**Экономический
и Социальный Совет**

Европейская экономическая комиссия**Комитет по внутреннему транспорту****Всемирный форум для согласования правил
в области транспортных средств****181-я сессия**

**Предложение по поправкам серии 05 к Правилам № 78
ООН (тормозные системы мотоциклов)****Представлено Рабочей группой по автоматизированным/
автономным и подключенным транспортным средствам***

Воспроизведенный ниже текст был принят Рабочей группой по автоматизированным/автономным и подключенным транспортным средствам (GRVA) на его пятой сессии в феврале 2020 года (см. документ ECE/TRANS/WP.29/GRVA/5, пункт 75). В его основу положен документ ECE/TRANS/WP.29/GRVA/2020/15. Этот текст представлен Всемирному форуму для согласования правил в области транспортных средств (WP.29) и Административному комитету Соглашения 1958 года (AC.1) для рассмотрения и голосования на их сессиях в июне 2020 года.

Образец А

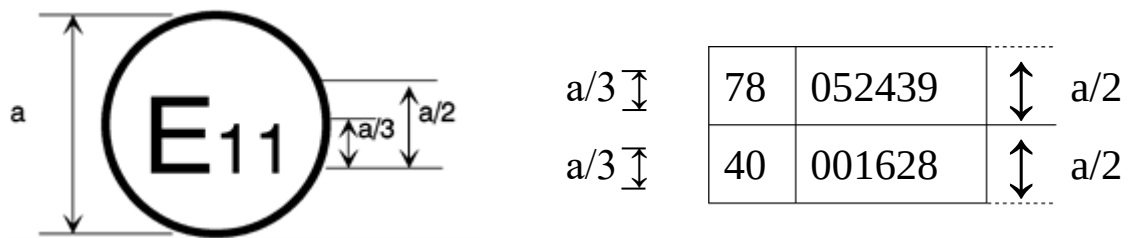
Приложение 2 изменить следующим образом:

«Схемы знаков официального утверждения

Приведенный выше знак официального утверждения, проставленный на транспортном средстве¹, указывает, что этот тип транспортного средства был официально утвержден в Соединенном Королевстве (E 11) в отношении торможения на основании Правил № 78 ООН под номером официального утверждения 052439. Первые две цифры номера официального утверждения указывают, что в момент предоставления официального утверждения Правила № 78 ООН уже включали поправки серии 05.
